8. Beteiligungsforum

Bahnprojekt Fulda–Gerstungen

25.01.2021 | DB Netz AG

1. Vorschlag aus dem virtuellen Infomarkt: Anbindung 3600 nördlich Blankenheim

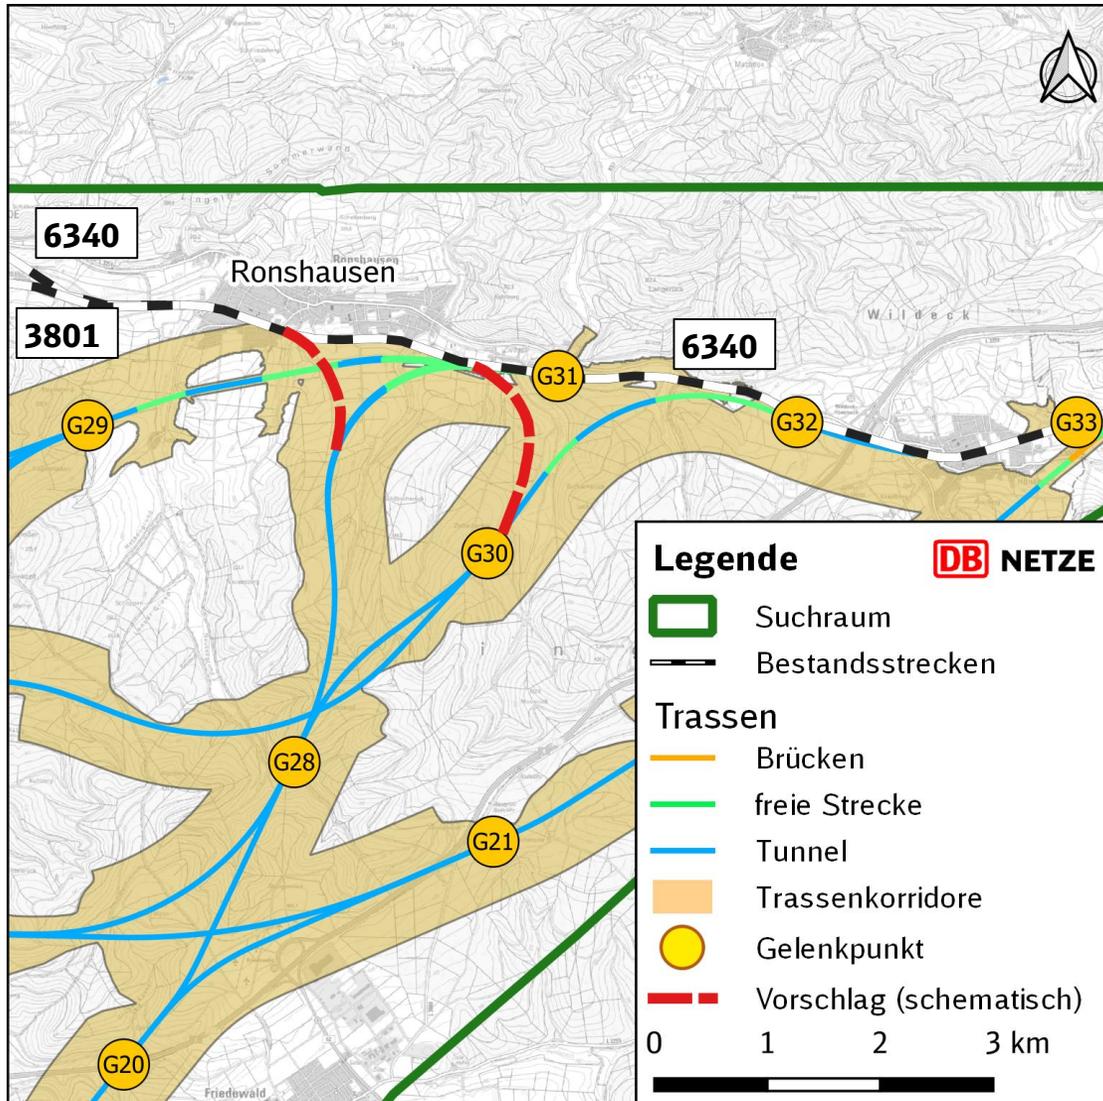
Vorschlag BI „A4-Lärmschutz“

„Zur Beseitigung des Engpasses und Beschleunigung des Güterschienenverkehrs wäre doch eine Trassenverbindung vom Gelenkpunkt **G26** zur **Trassenvariante G28-17** eine sinnvolle Möglichkeit, denn die Strecke 3600 würde zu einem frühen Zeitpunkt bereits entlastet.“

Weiteres Vorgehen DB:

- Schritt 1: Prüfung der **betrieblichen Notwendigkeit** der zusätzlichen Verbindung oder als Alternative zu den südlichen SGV-Spangen an der 3600
- Schritt 2: Prüfung der **Realisierbarkeit** (technische Machbarkeit)
- Schritt 3: Sofern Schritt 1 und 2 **positiv** ausfallen, wird der Vorschlag in den **Variantevergleich** aufgenommen und nicht im Segmentvergleich

2. Vorschlag aus dem virtuellen Infomarkt: Alternative Güterzugspangen an der Strecke 6340

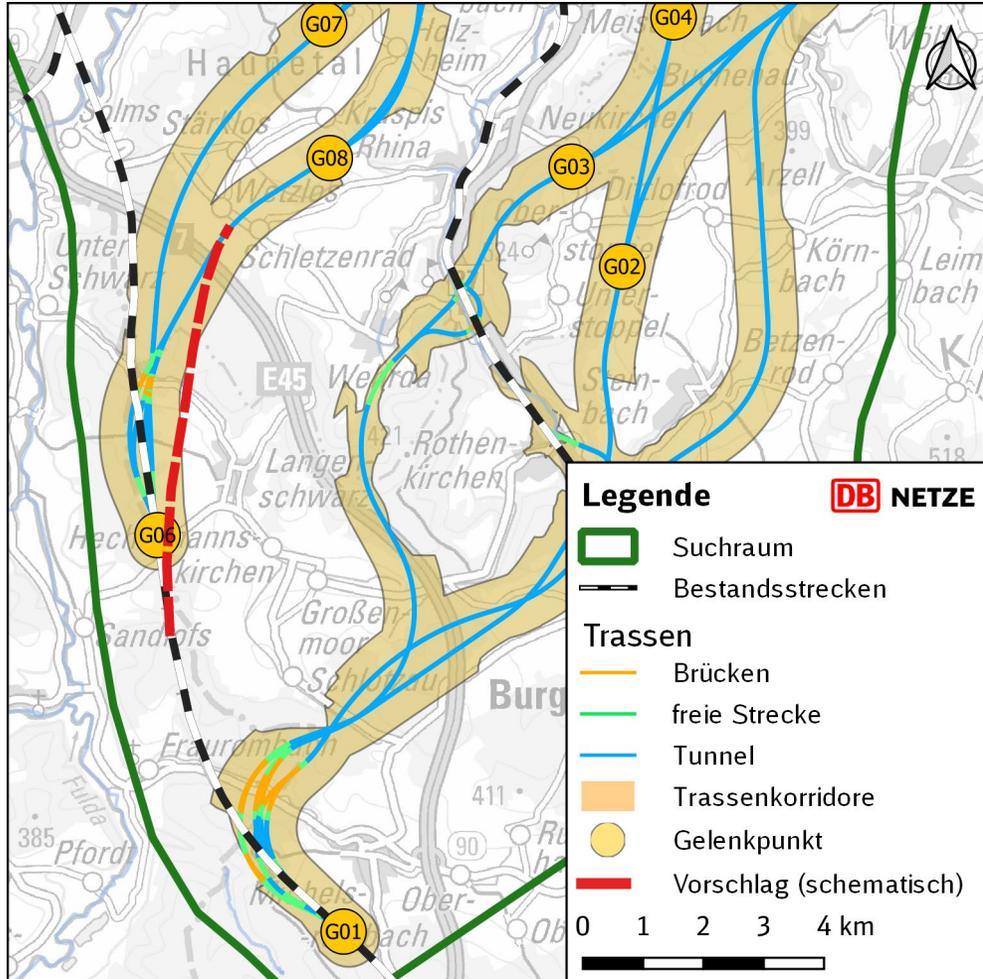
Vorschlag vom Bündnis „Bahn für Alle“

„Zur Schaffung der Voraussetzungen für eine nächtliche Lärmentlastung sollen Güterzugspangen im Bereiche der Einfädelungen in die Strecke 6340 angeordnet werden.“

Weiteres Vorgehen DB:

- Schritt 1: Prüfung der **betrieblichen Notwendigkeit** der zusätzlichen Verbindung oder als Alternative zu den südlichen SGV-Spangen an der 3600
- Schritt 2: Prüfung der **Realisierbarkeit** (technische Machbarkeit)
- Schritt 3: Sofern Schritt 1 und 2 **positiv** ausfallen, wird der Vorschlag in den **Variantenvergleich** aufgenommen und nicht im Segmentvergleich

3. Vorschlag aus dem virtuellen Infomarkt: südöstlichere Querung des Schwarzbachtals

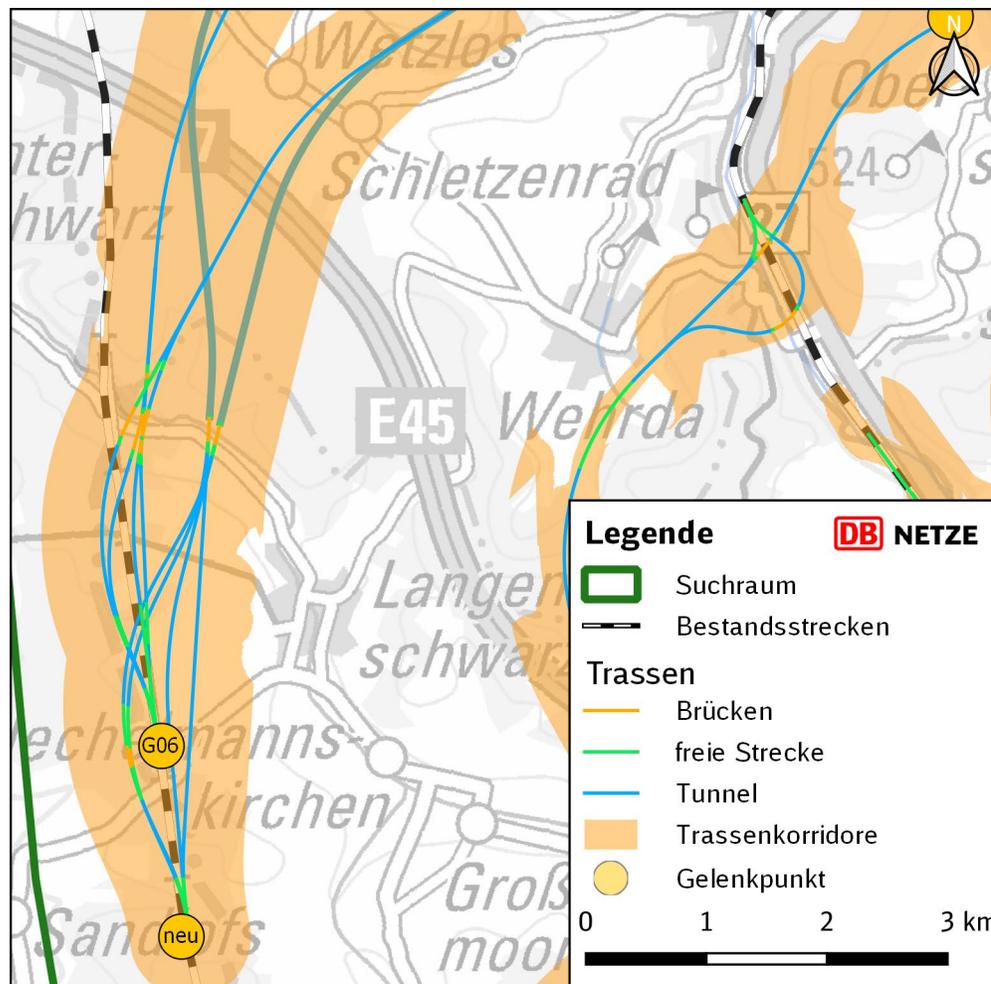
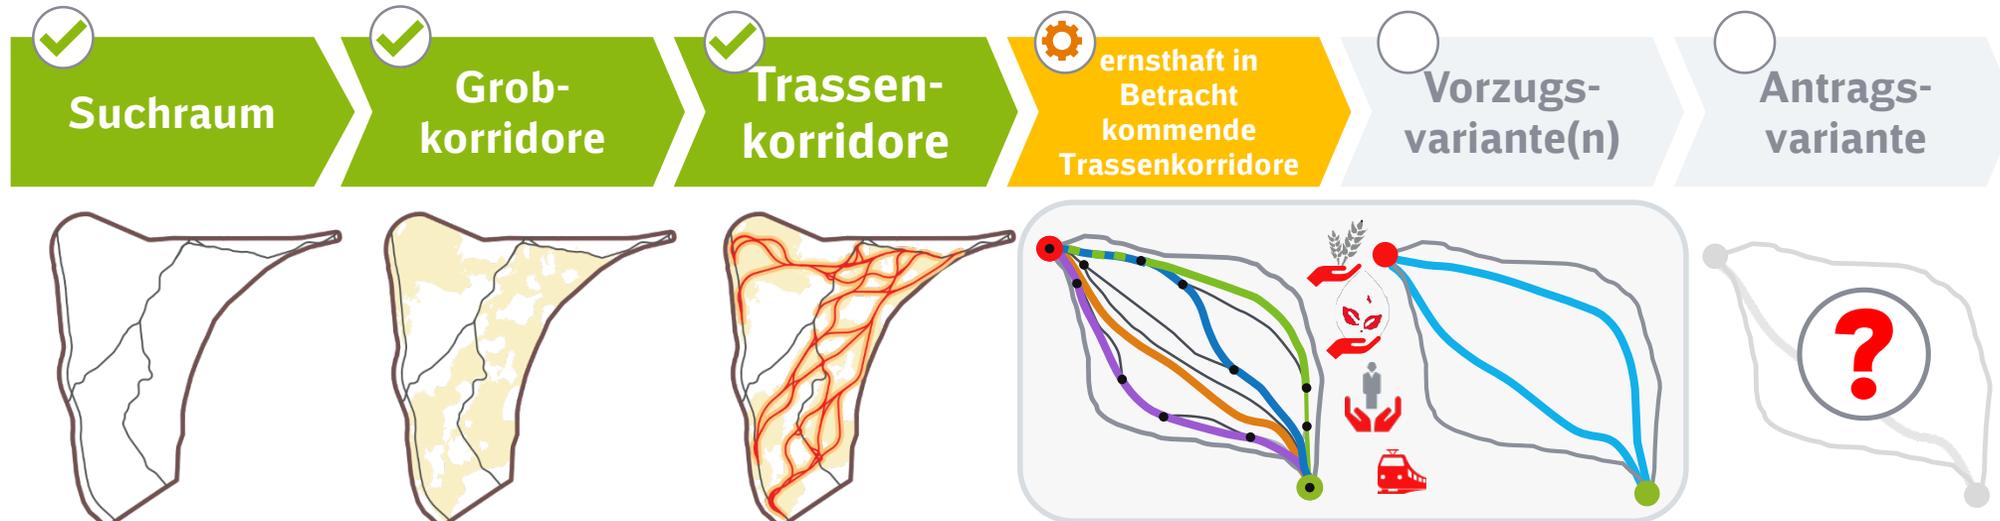
Vorschlag einer Person aus der Öffentlichkeit

Querung des Schwarzbachtals weiter talabwärts (im Südosten).

Vorschlag
angenommen

Mit einer südlicheren Ausfädelung und einer abschnittswise parallelen Streckenführung mit der Schnellfahrtstrecke **ist eine südöstlichere Querung des Tals möglich.**

Die Raumwiderstände ermöglichen diese Querung, da noch ausreichend Platz vorhanden ist.

Der Vorschlag wird angenommen: Ein **weiteres Segment wird** in diesem Bereich in den Segmentvergleich **aufgenommen** und bewertet.
